**MÉMOIRE EN REPONSE A L'AVIS DE LA MRAE
EN DATE DU 12 FEVRIER 2025 PORTANT SUR LE PROJET
DE CONSTRUCTION D'UN PROGRAMME MIXTE ET
D'UN CENTRE DE DONNEES**

Commune de Vélizy-Villacoublay (78)

Le présent mémoire vise à préciser comment le maître d'ouvrage du projet envisage de tenir compte de l'avis délibéré n° MRAe APJIF-2025-006 en date du 12 février 2025 sur le projet de permis de construire d'un programme mixte et d'un centre de données situé sur la commune de Vélizy-Villacoublay de l'Autorité Environnementale dans le cadre de l'étude d'impact de ce projet, pièce n°11 du permis de construire déposé.

BRUIT ROUTIER - DÉPASSEMENT DES OBJECTIFS OMS

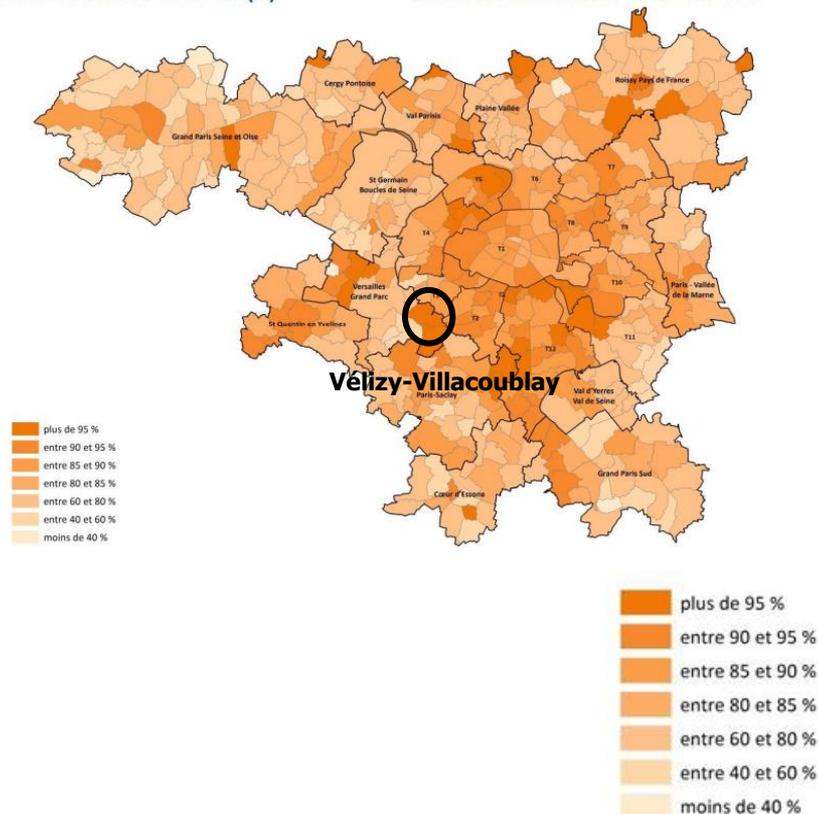
Recommandation n°6** - Préciser les niveaux de bruit attendus dans les logements et la crèche, fenêtres ouvertes et dans les espaces extérieurs ; Mieux définir les incidences de l'implantation de la crèche et des espaces extérieurs associés à son fonctionnement dans un espace soumis à des nuisances sonores ; Démontrer que l'ensemble des mesures définies dans l'étude d'impact permettront de réduire les impacts du bruit pour les habitants et les usagers du site, notamment pour la crèche ; Démontrer que l'opération ne se conclut pas par une augmentation du nombre de personnes exposées à un risque sanitaire élevé pour la santé

Cependant, on rappelle que les recommandations OMS doivent être considérées comme des objectifs à atteindre pour limiter au maximum les effets néfastes du bruit sur les populations (ces seuils représentent des zones calmes).

Ainsi et comme présenté ci-contre, d'après le rapport de Bruitparif « Exposition au bruit des transports dans la zone dense de la région Ile-de-France » de février 2019 (dernier rapport disponible), à Vélizy, plus de 95% des personnes vivent actuellement au-dessus des seuils préconisés par l'OMS.

Si le maître d'ouvrage partage la recommandation de la MRAe tenant à assurer un environnement sonore sain pour les occupants des logements lorsque les fenêtres sont ouvertes, **les recommandations de l'OMS restent des cibles de qualité difficiles à atteindre dans un contexte urbain dense et exposé à des infrastructures classées.**

Schéma de raccordement du data center aux réseaux de CHATILLON (phase APS)

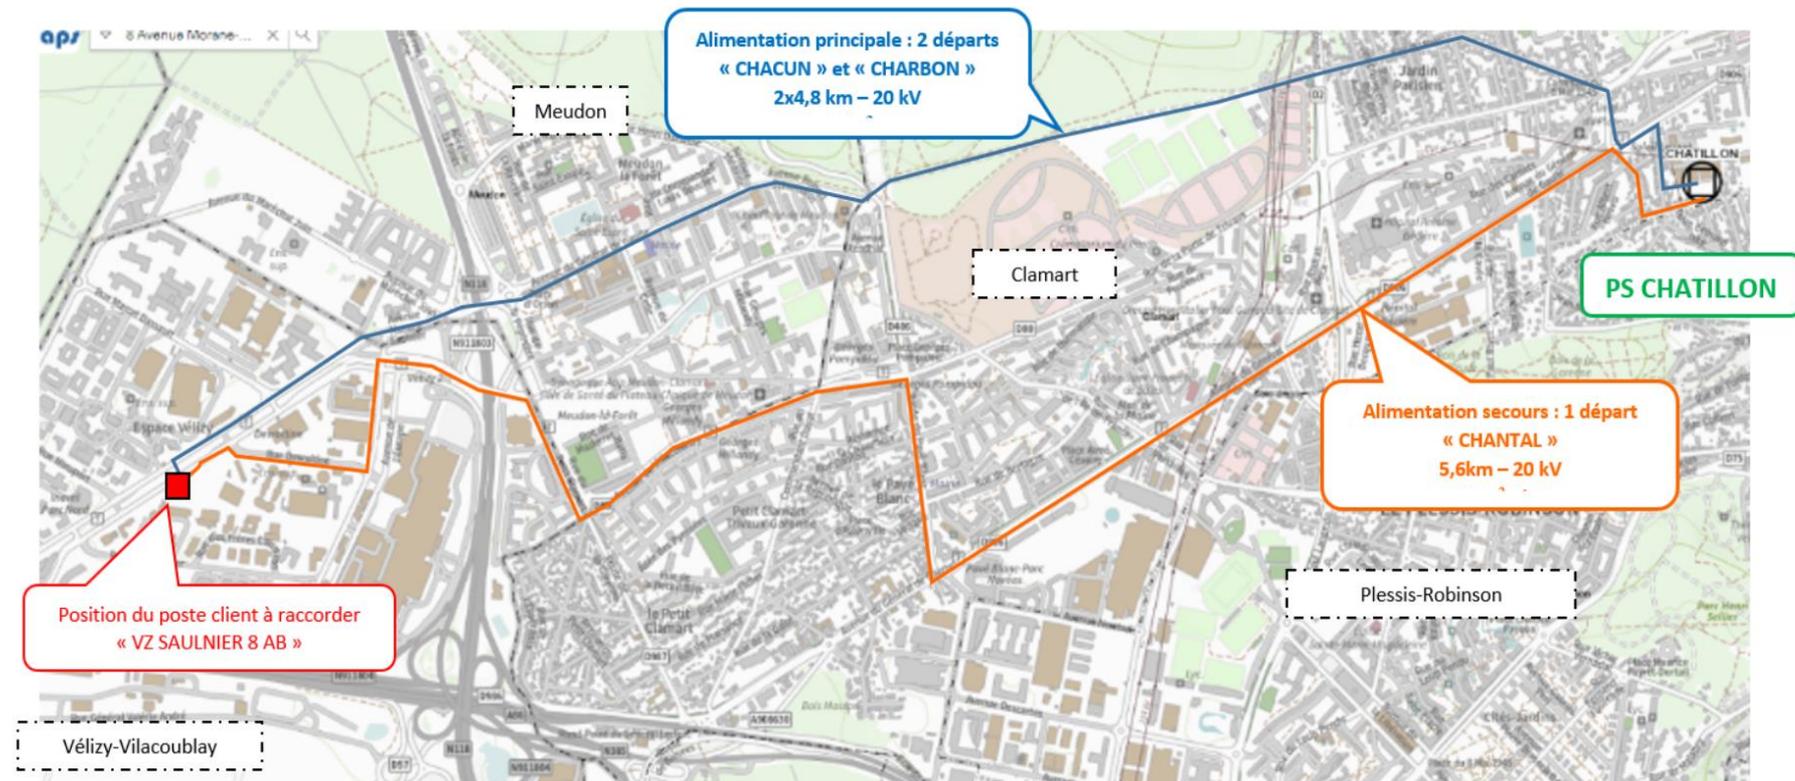
Recommandation MRAE n°10 - Détailler les données sur la capacité et les contraintes du réseau électrique ; Analyser les émissions totales de gaz à effet de serre du projet afin d'appréhender l'ensemble des sensibilités de l'enjeu lié aux consommations énergétiques

Pour rappel (voir également p.26 et 27 de l'étude d'impact) et selon la carte du réseau RTE jointe ci-dessous, **le poste source qui alimentera les installations électriques du Data Center est celui de CHATILLON.**

Deux points de raccordement (raccordement en double adduction sur deux départs différents) seront ainsi alimentés en souterrain pour permettre l'alimentation principale de l'équipement et l'alimentation secours.
